**DOSSIER DE DEMANDE
D'AUTORISATION D'EXPLOITER ICPE**

**MÉMOIRE DU PORTEUR DE PROJET
EN RÉPONSE À L'AVIS DE L'AUTORITÉ ENVIRONNEMENTALE**

**Projet de parc éolien de Montchevrier
commune de Montchevrier (36)**

Figure 2. Coupe entre l'église de Lourdoueix-Saint-Michel et le projet éolien de Montchevrier

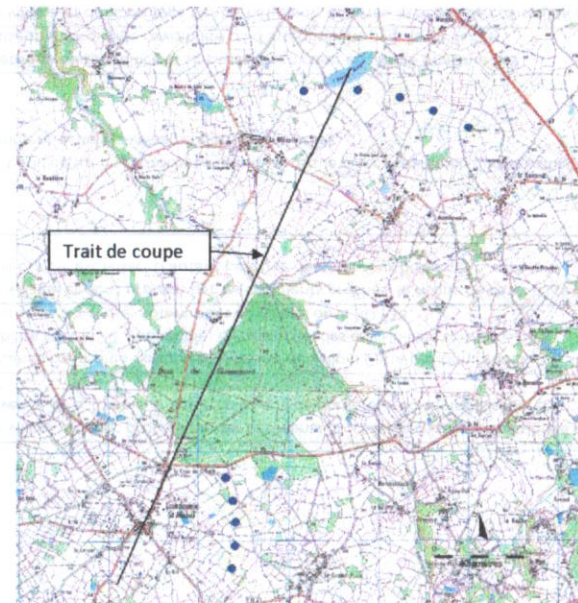
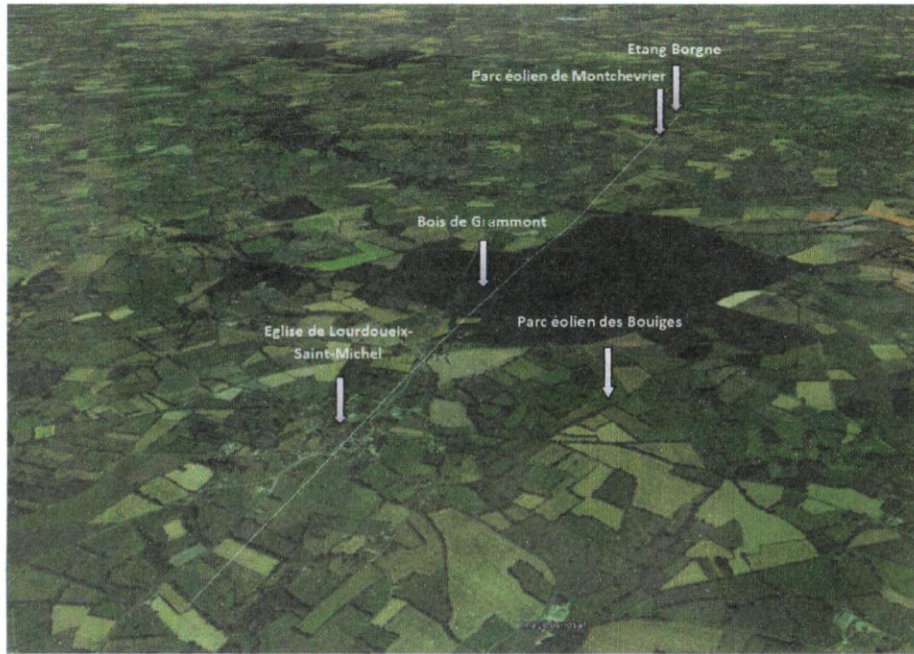
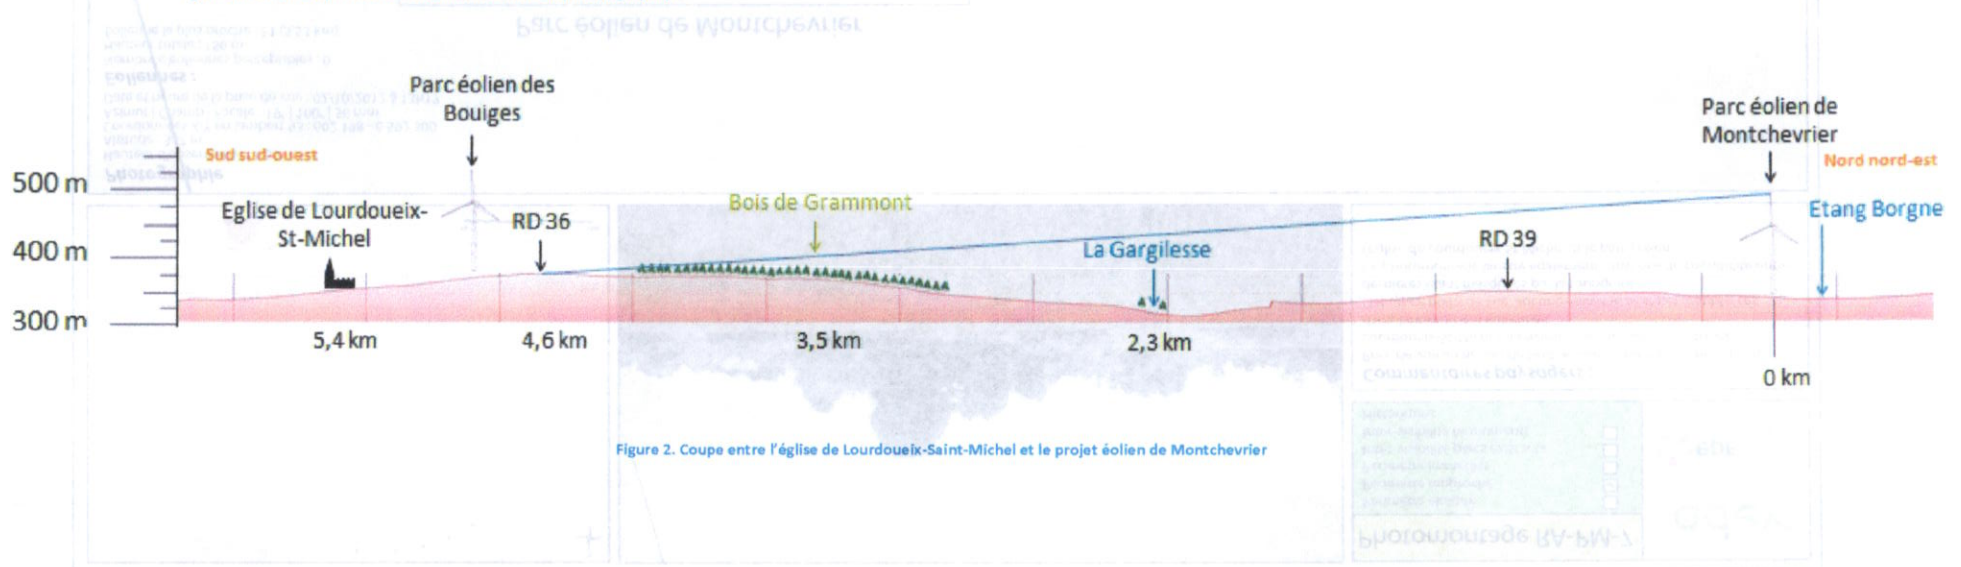
« [L'étude d'impact] ne reprend pas la liste exhaustive des monuments historiques produite dans l'étude paysagère. De plus, elle considère un certain nombre de monuments historiques classés, y compris dans l'aire d'étude rapprochée (cas de la « Façade de l'église de Lourdoueix-Saint-Michel », des dolmens « de Chardy » et « du Bois Plantaire » à Orsennes, et du dolmen « de la Pierre-là » à Saint-plantaire, tous situés à moins de 7 kilomètres du projet) comme « à enjeu faible » sans que cette conclusion ne soit étayée par des documents graphiques pertinents (plans en coupe, photomontage). »

Ainsi, il est précisé que la position altimétrique de l'église de **Lourdoueix-Saint-Michel**, sa situation en cœur de village et la présence d'un boisement important en superficie (Bois de Grammont) entre l'édifice et la Zone d'Implantation Potentielle (ZIP) induisent un risque de covisibilité ou d'intervisibilité faible.

Une coupe topographique complémentaire a été réalisée selon un axe sud-sud-ouest / nord-nord-est, faisant figurer l'église de Lourdoueix-Saint-Michel (cf. trait de coupe ci-dessous).

Cette coupe montre que l'église de Lourdoueix-Saint-Michel (inscrite au MH) est située sur un versant différent du parc éolien de Montchevrier, à une altitude similaire (environ 350 m NGF). Toutefois, les possibilités d'intervisibilité entre le Monument Historique et le projet éolien sont nulles étant donné la présence du Bois de Grammont entre les deux, dont la densité et l'étendue ont pour effet de masquer les possibilités de vues entre les deux entités. Ceci explique qu'un enjeu de niveau faible ait été défini pour ce monument.

Le photomontage RA-PM-7 du volet paysager de l'étude d'impact illustre sur le terrain l'absence de covisibilité et d'intervisibilité possible entre le projet éolien de Montchevrier et l'église de Lourdoueix-Saint-Michel.

Carte 9. Localisation cartographique des aires d'implantation des éoliennes et des ouvrages annexes par rapport aux secteurs à sensibilités écologiques

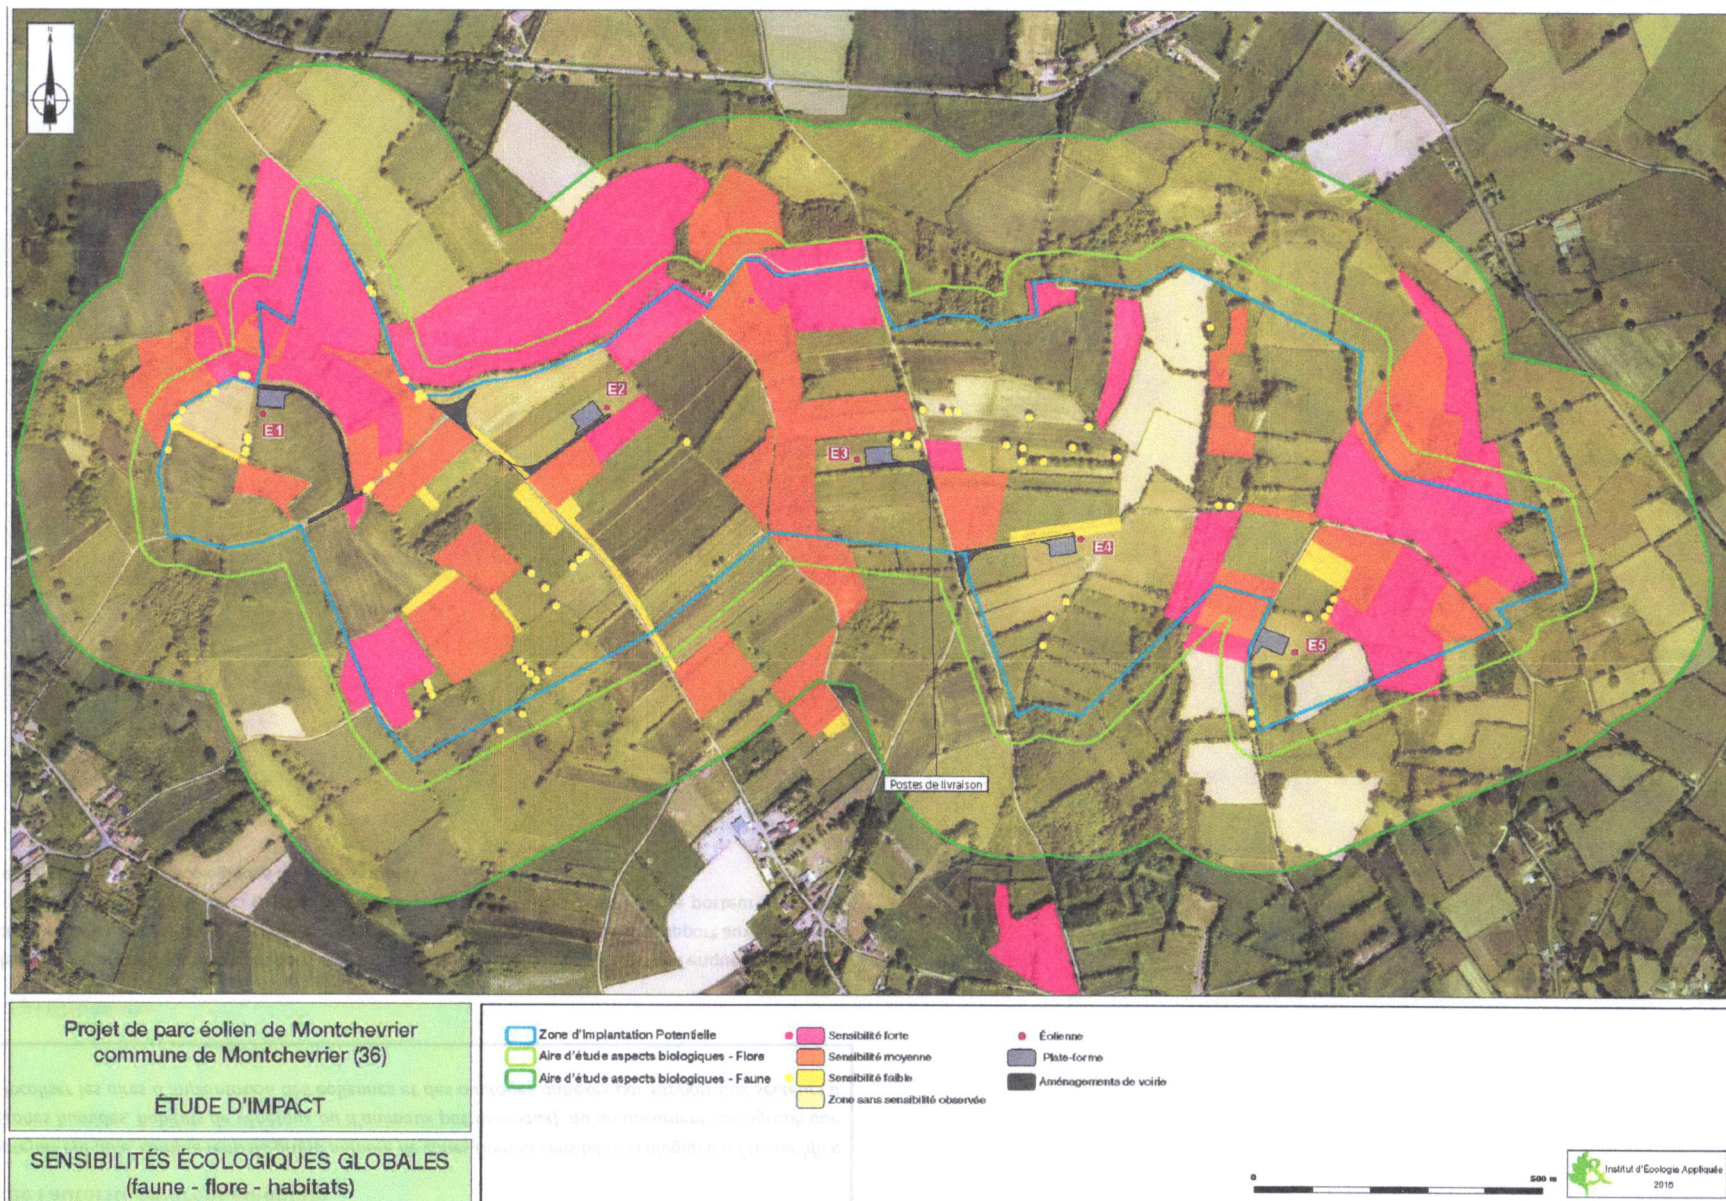
« Il aurait toutefois été utile, compte tenu du grand nombre de zones dont la sensibilité écologique a été qualifiée de « forte » (zones humides, habitats de végétaux ou d'animaux patrimoniaux), qu'un document cartographique permette de localiser les aires d'implantation des éoliennes et des ouvrages annexes par rapport aux secteurs à enjeux. »

Dans le but de produire une information complète et la plus précise possible dans le cadre de l'enquête publique, une carte représentant les aires d'implantation des éoliennes et des ouvrages annexes par rapport aux secteurs à enjeux a été produite ci-dessous. Celle-ci permet de rendre compte de l'effort fourni par le porteur de projet pour éviter l'ensemble des zones écologiques les plus sensibles.

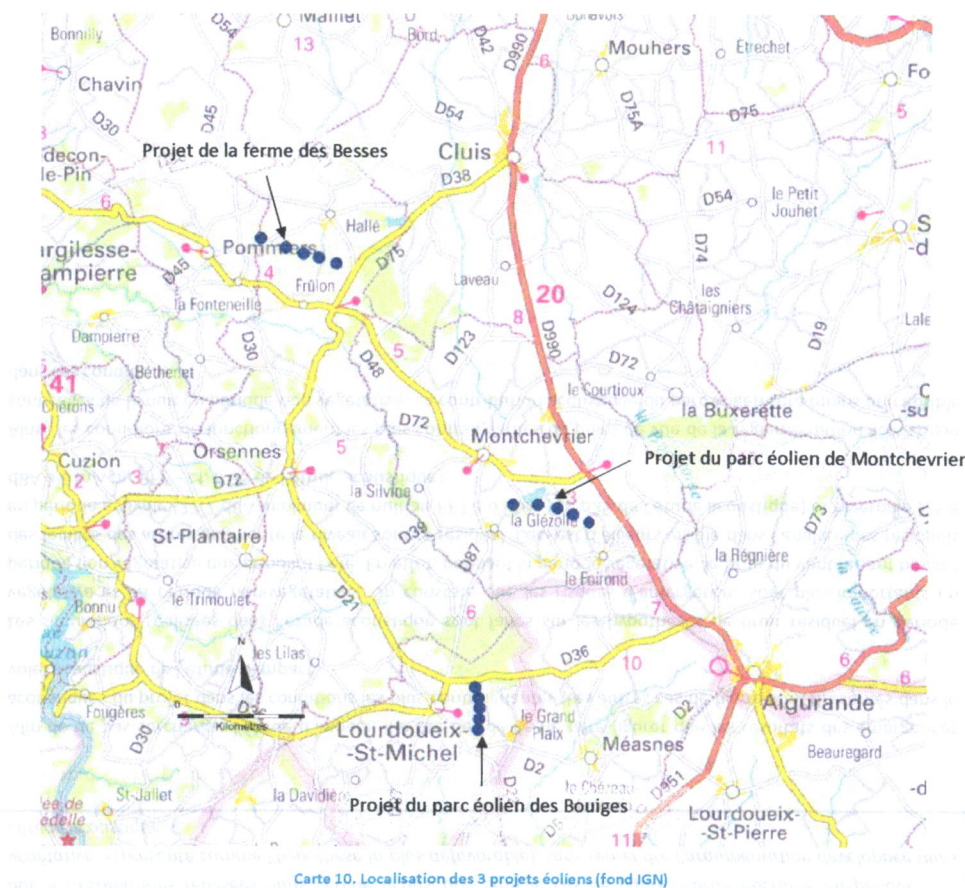
« L'étude d'impact ne traite cependant pas des impacts cumulés possibles avec un autre projet éolien (parc éolien des Bouiges à Lourdoueix-Saint-Michel, situé à 4 kilomètres du projet, au Sud du Bois de Grammont), qui a fait l'objet d'un avis de l'autorité environnementale en date du 25 juin 2014. »

Au moment du dépôt des demandes d'autorisation pour le projet de Montchevrier le 27 décembre 2013, un seul projet éolien était en instruction dans un rayon de 15 km : la ferme éolienne des Besses (5 éoliennes), située sur la commune d'Orsennes, à 7 km au Nord-Ouest (avis de l'autorité environnementale du 16 septembre 2013).

Voici ci-dessous une carte permettant de localiser les 3 projets de Montchevrier, des Besses (à Orsennes) et des Bouiges (à Lourdoueix-Saint-Michel).

Carte 12. risques de remontées de nappe phréatique (source : www.inondationsnappes.fr)

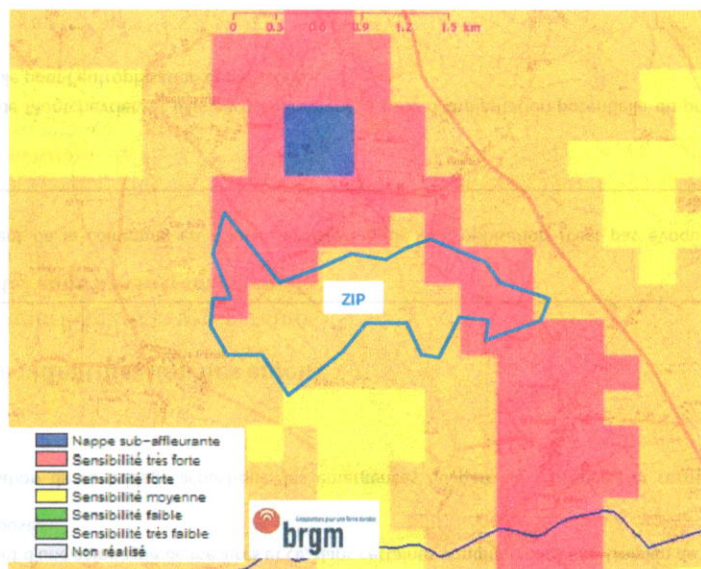
« La cartographie relative aux risques de remontée de nappes (étude d'impact p. 37) est erronée dans la mesure où elle correspond au domaine « sédimentaire » alors que l'emprise du projet appartient au domaine « de socle » comme l'ensemble du massif central. »

Le paragraphe 3.3.8.1 de la page 37 de l'étude d'impact est modifié avec les informations suivantes.

La zone d'implantation potentielle du projet est concernée par une sensibilité forte à très forte au risque de remontée de nappe phréatique (cf. carte ci-après).
